改善箇所説明図

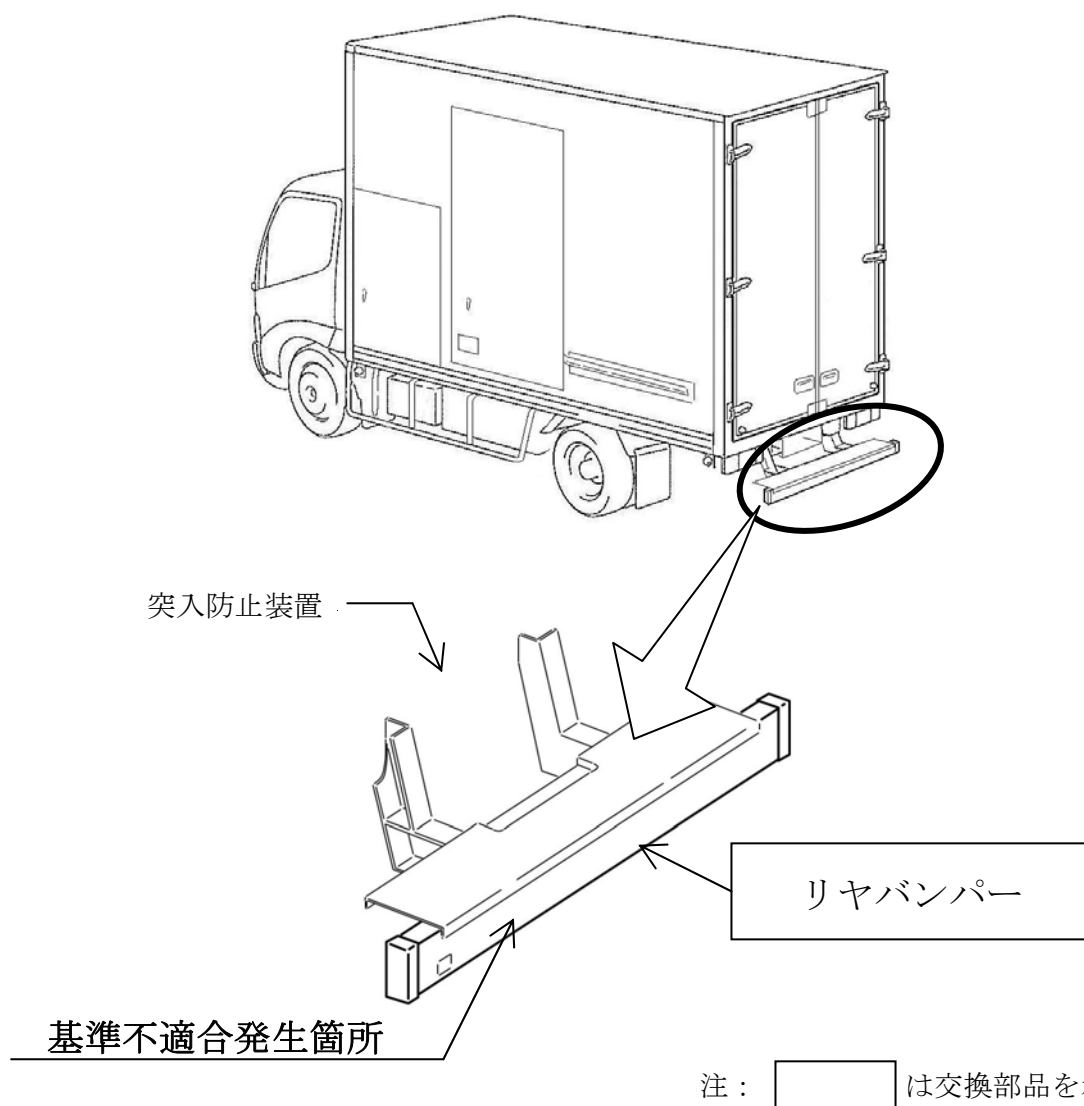
バン型車の突入防止装置のリヤバンパーの選定が不適切なため、リヤバンパーの幅が長いものがある。そのため、突入防止装置の最外側縁が、後軸車輪の最外側より外側にあることから、道路運送車両の保安基準第 18 条の 2 で定める巻込防止装置等の基準に抵触する。

全車両、当該突入防止装置のリヤバンパーを正規品に交換する。

識別：改善実施済車両には荷台最後部左側マウント付近に黄ペイントを塗布する。
